(仮称) 仙台芋沢太陽光発電事業

環境影響評価方法書に対する  
指摘事項への対応について

2019 年 12 月

C L E A N   E A R T H   株式会社

図 1 哺乳類調査地点 (平成 27 年度仙台市植生図)

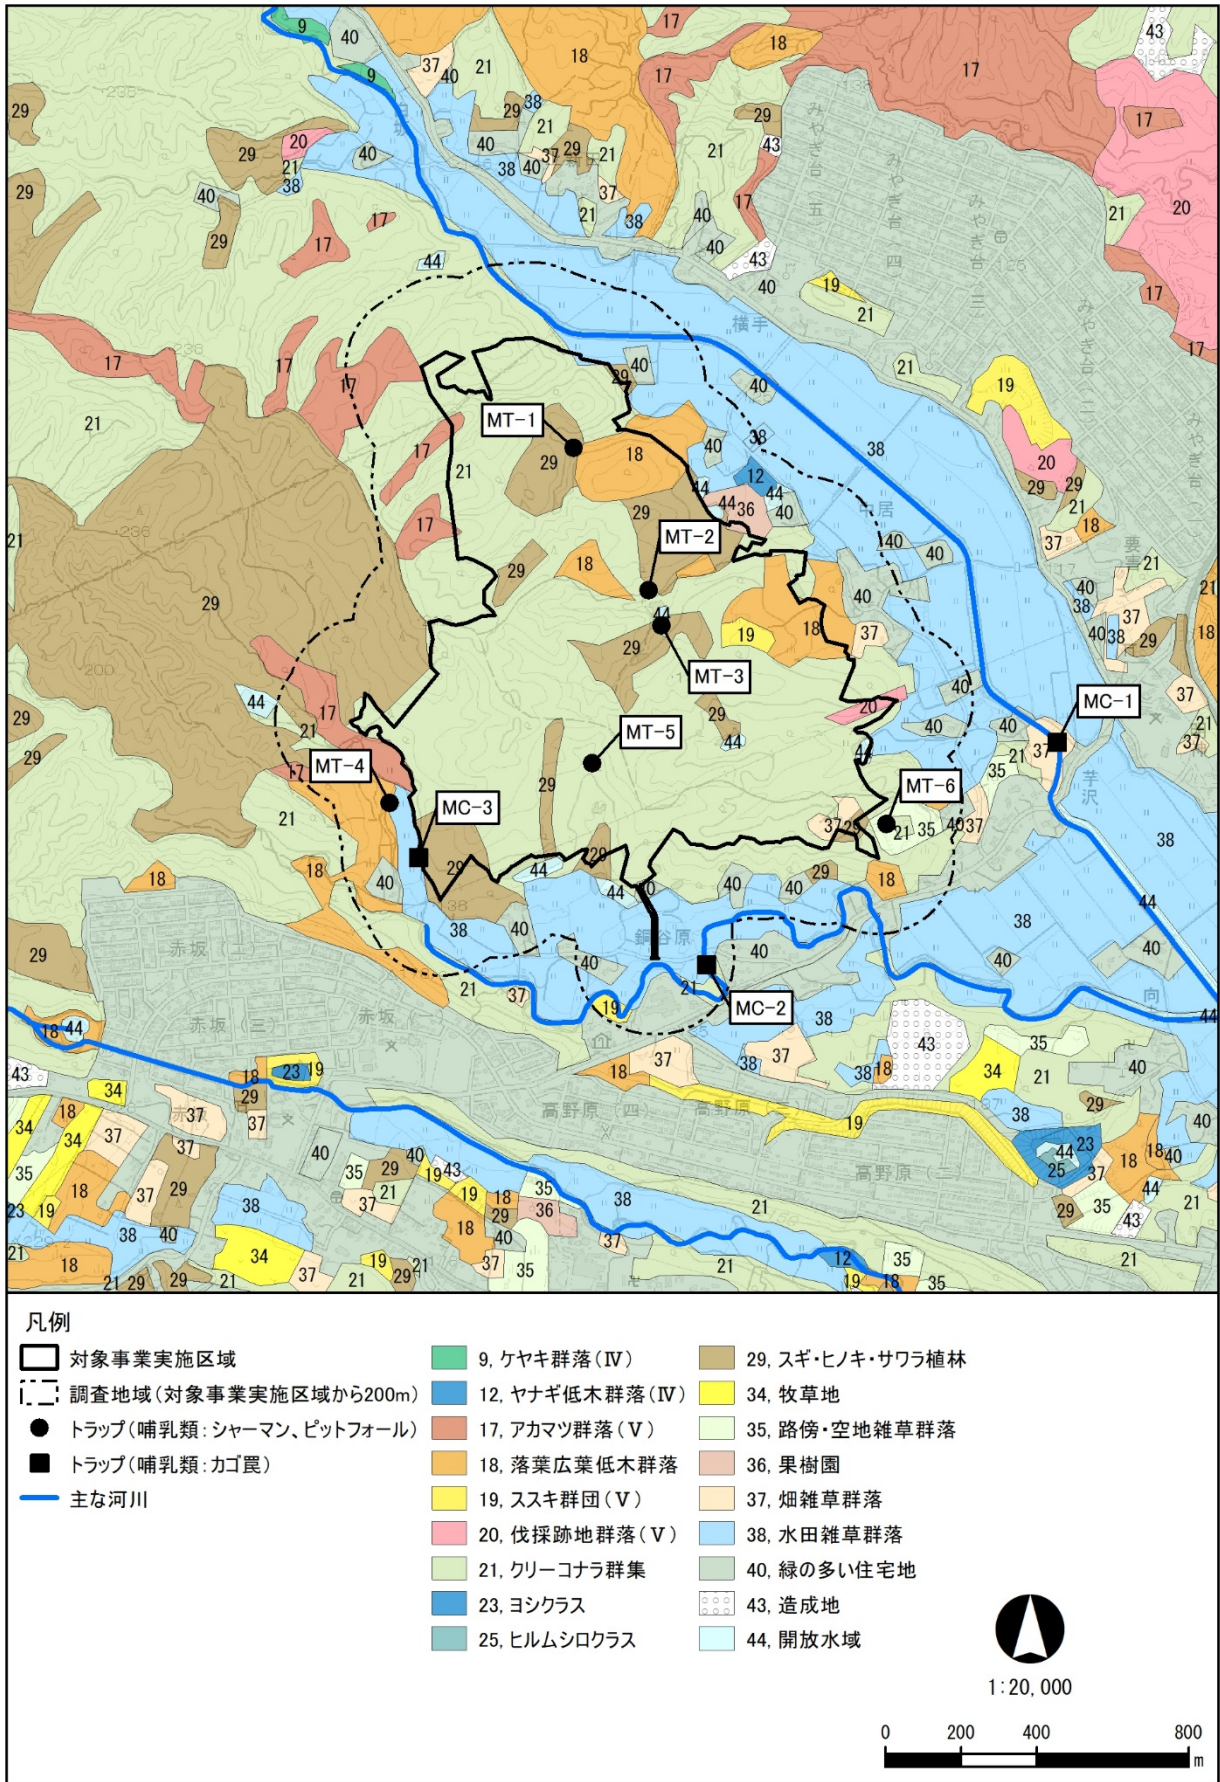
番号	指摘事項	対応方針(案)	備考
1	<p>ため池には貴重な水生植物が残っていることがあるが、今回の調査内容では沈水性の植物までは確認できないのではないかと。</p> <p>また、ため池の落水期に絶滅危惧植物に当たる種が発見される場合もあるため、落水期に当たる初冬にも調査を実施していただきたい。</p>	<p>ため池の水深にもよりますが、可能な限り、ため池内に入り調査を行うことを想定しており、沈水性の植物にも留意しながら、調査を実施します。</p> <p>落水期の調査については、事業地内のため池の利用状況（落水するため池の有無）について確認の上、検討することとします。また、冬季に実施する他の調査（底生動物や哺乳類等の任意調査）においても、ため池の状況を確認するように努め、確認された場合には、記録を行います。</p>	—
2	<p>動物の調査について、哺乳類のトラップ調査地点は、どのような観点で設定したのか。表などで分かりやすくまとめてほしい。</p>	<p>トラップ調査地点については、仙台市が公開している「平成27年度仙台市植生図」や河川等の位置を踏まえて環境類型区分を設定し、現地の自然環境を確認した上で、これらの環境類型区分をおおよそ網羅できる位置に設定しています。</p> <p>以上についてまとめた図表を、本資料 p.18～p.20 に示します。</p>	本資料 p.18 ～ p.20
